NAŠE ČJ.: MMB/0247245/2014

Věc: Úprava směrné části Regulačního plánu Městské památkové rezervace Brno (RP MPR) – Římské nám.

**S_{RP} 6/14 MČ Brno – střed, k. ú. Město Brno, parc. č. 217/1, 217/2
Navýšení počtu nadzemních podlaží zástavby ze 4 NP na 7 NP
Římské nám.**

S_{RP} 6/14 MČ Brno - střed, k.ú. Město Brno, parc. č. 217/1, 217/2
 Navýšení počtu nadzemních podlaží zástavby ze 4 NP na 7 NP
 Římské nám.

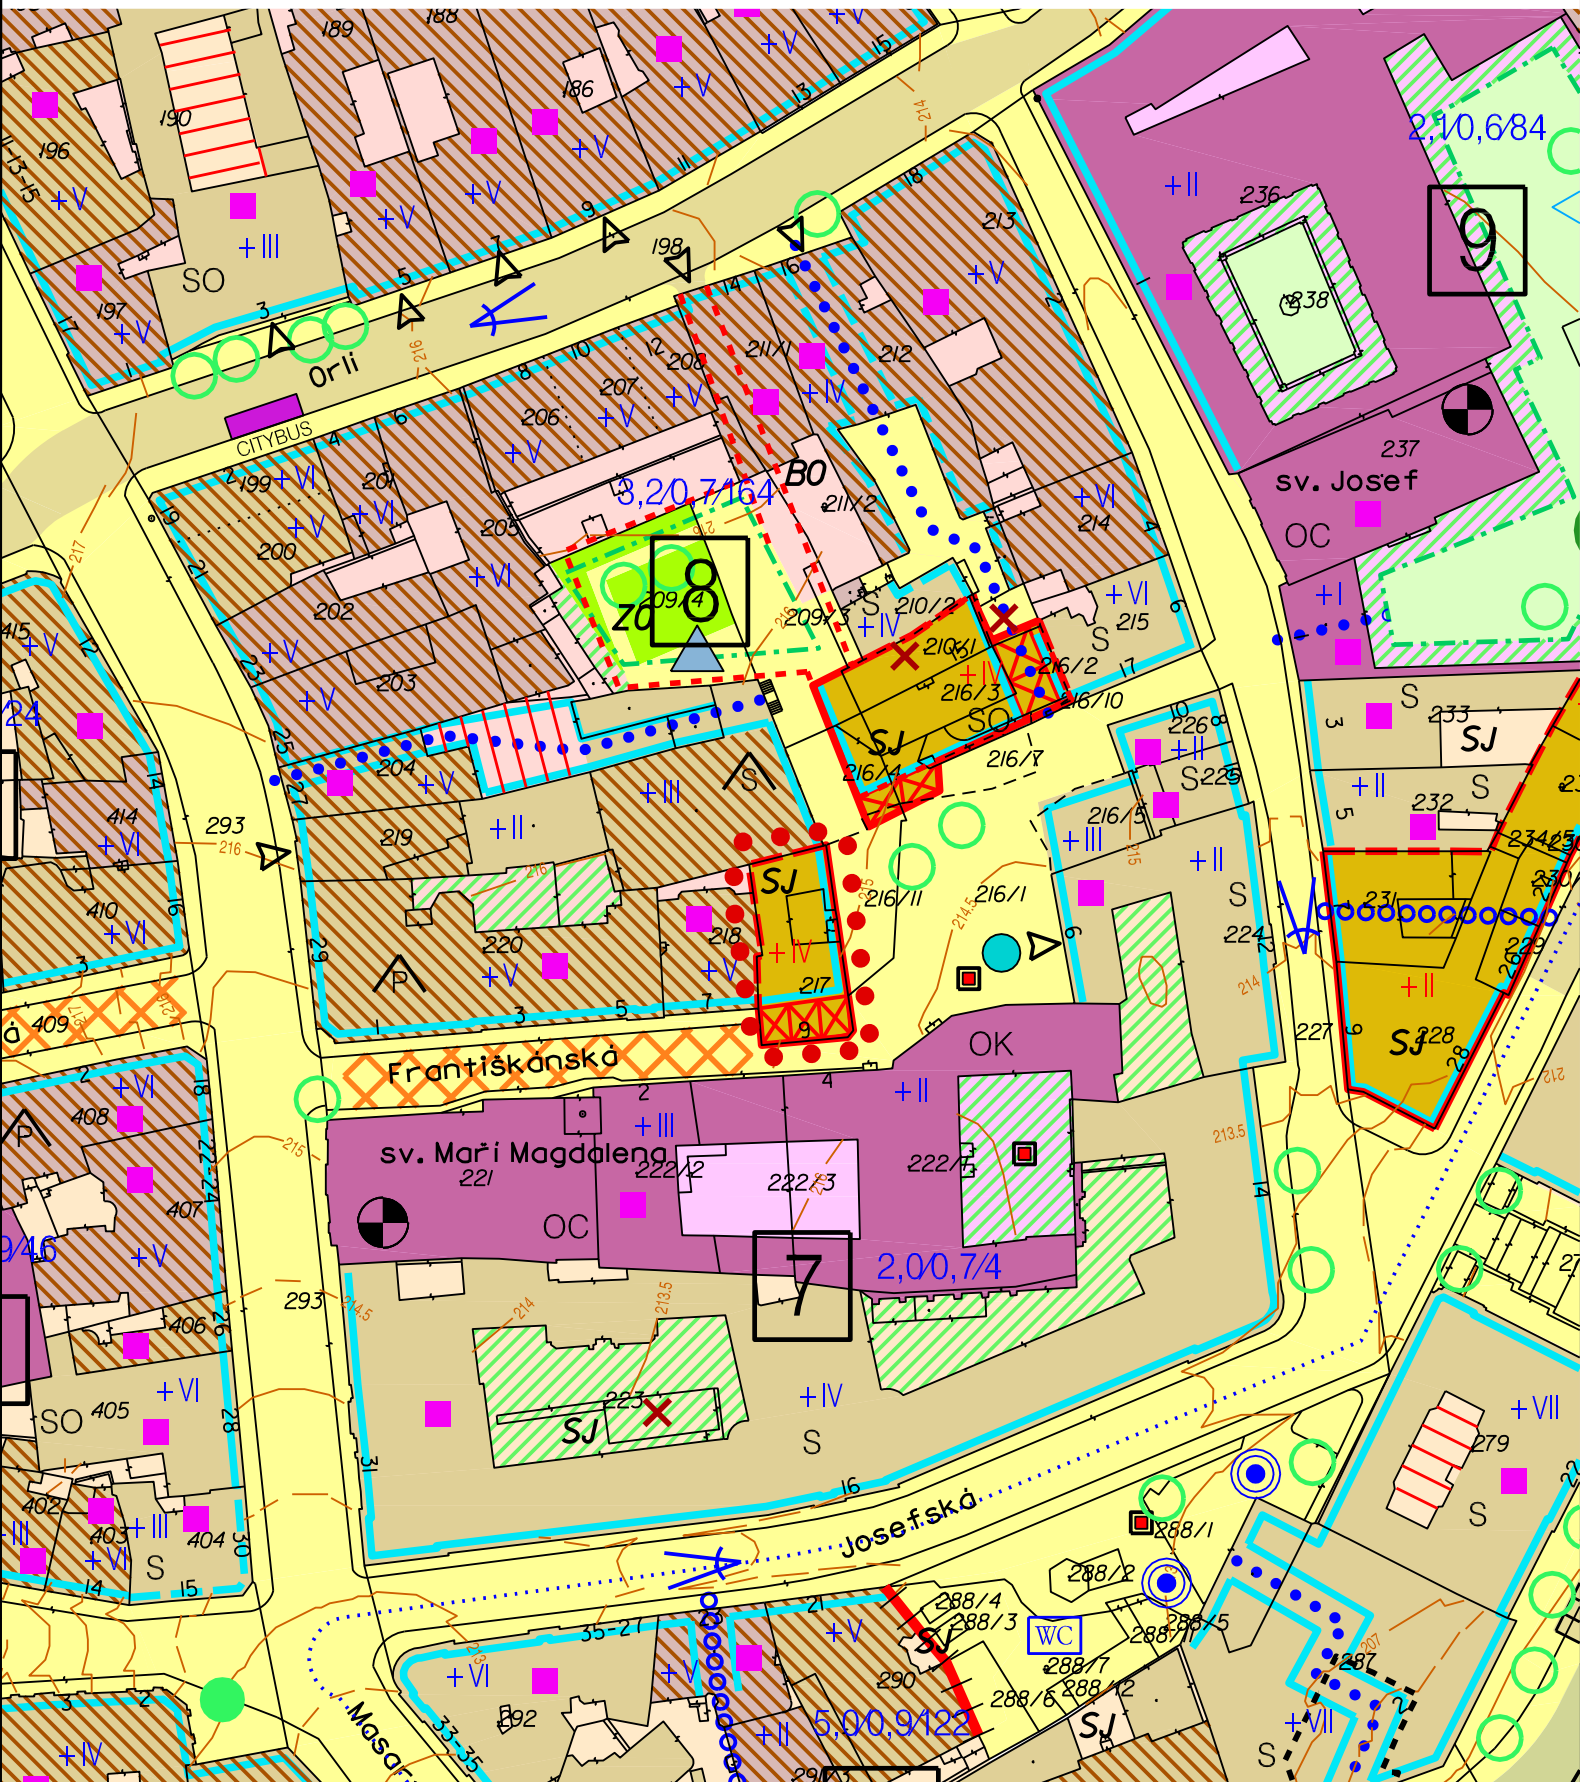
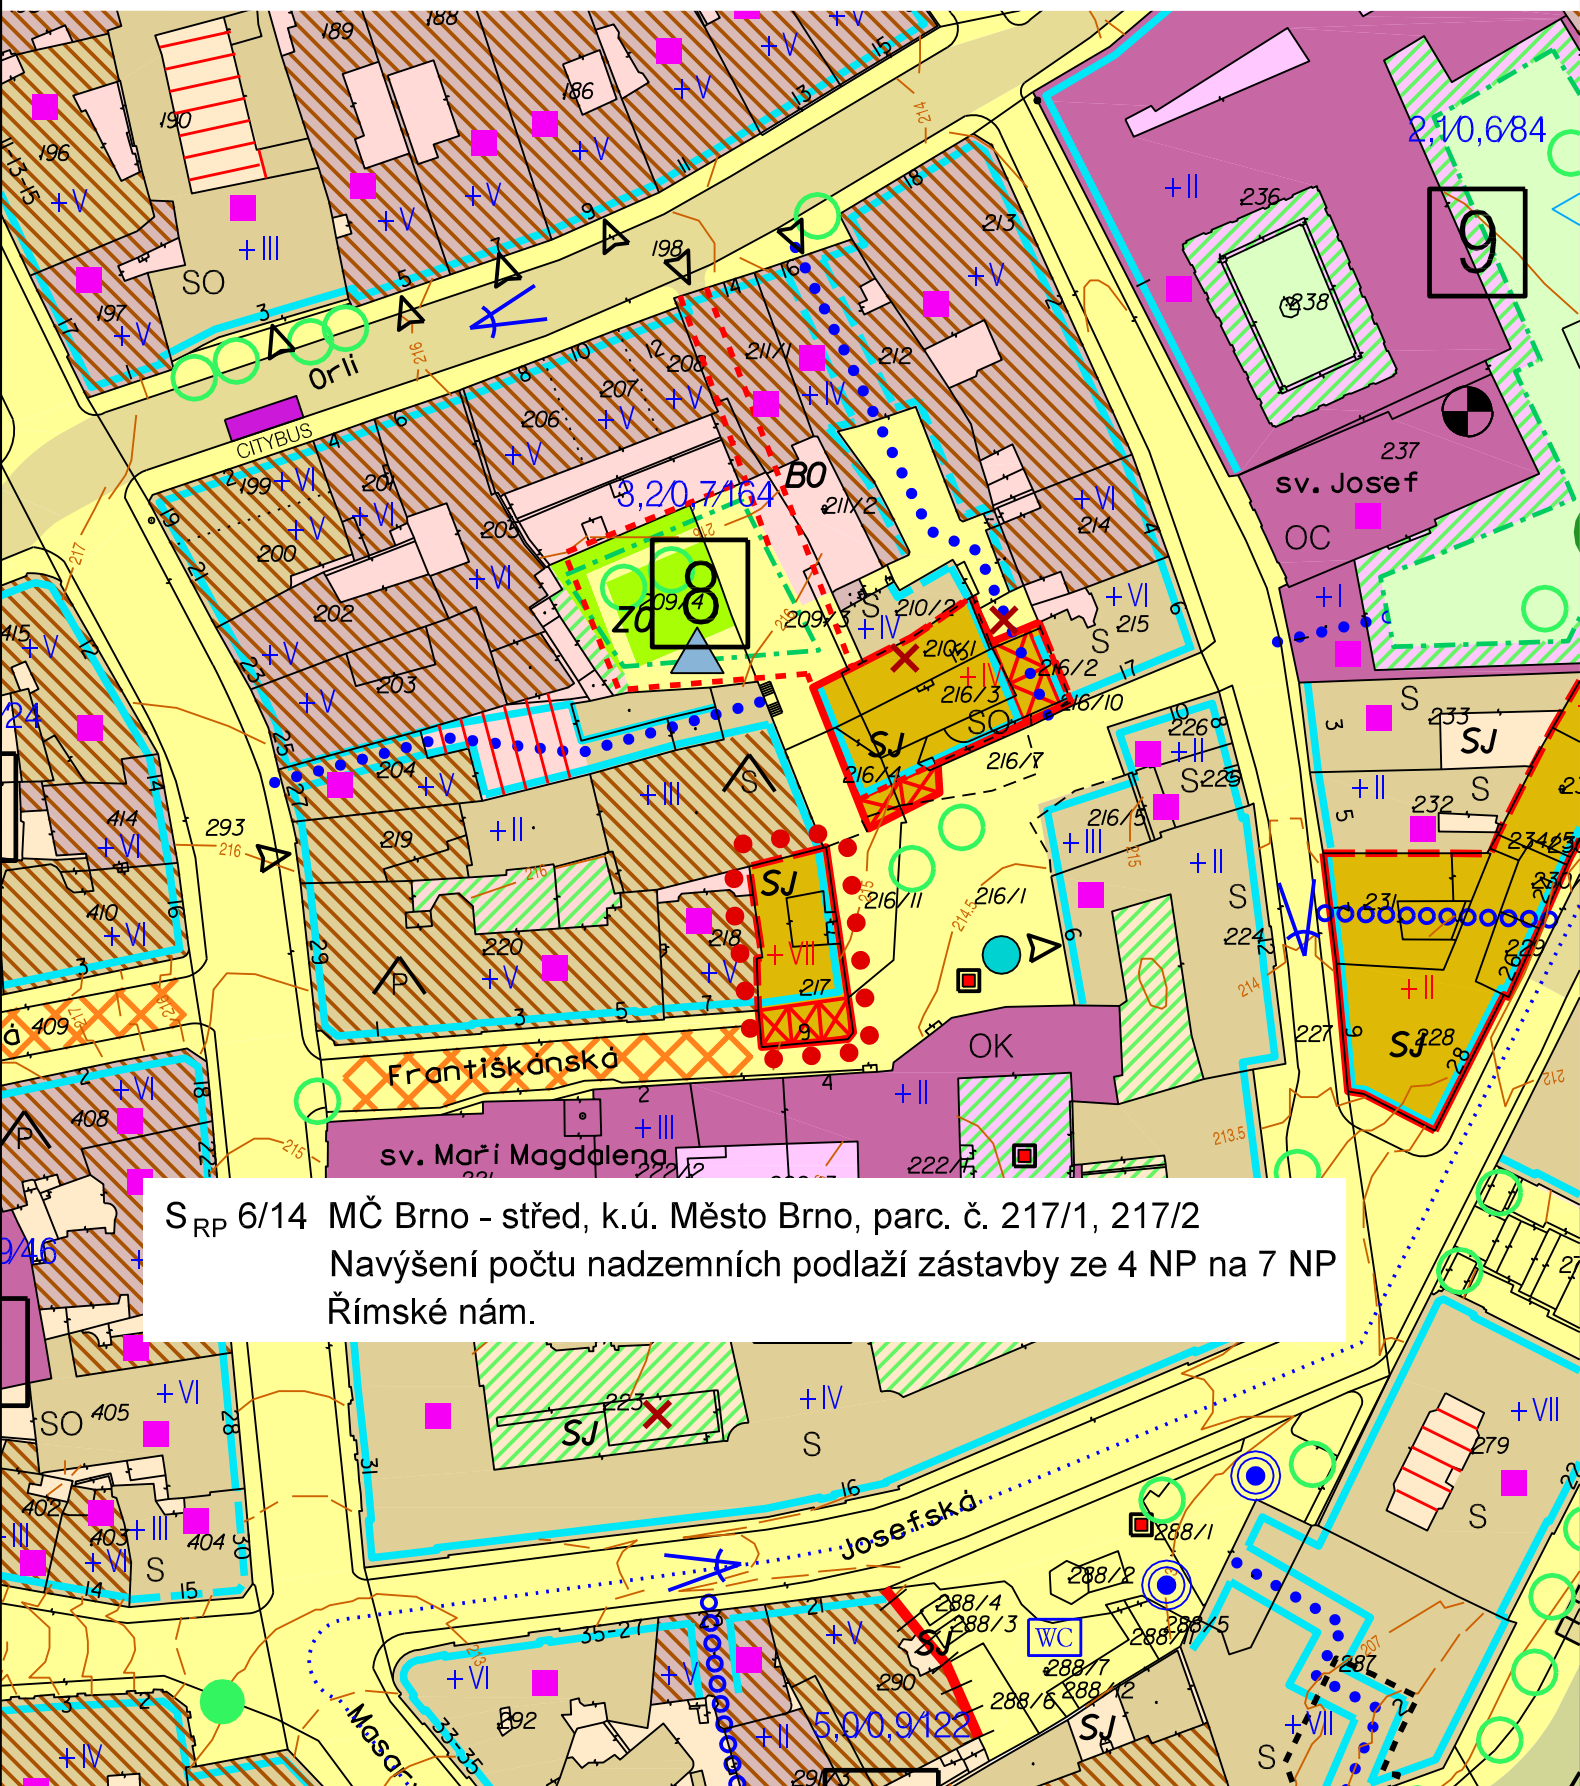
a je vyznačena v příložených výkresech RP MPR (původní a nový stav – viz příloha 1).

Vzhledem k výše uvedeným skutečnostem OÚPR MMB provedl úpravu směrné části spočívající v navýšení směrného regulativu podlažnosti na 7 nadzemních podlaží.
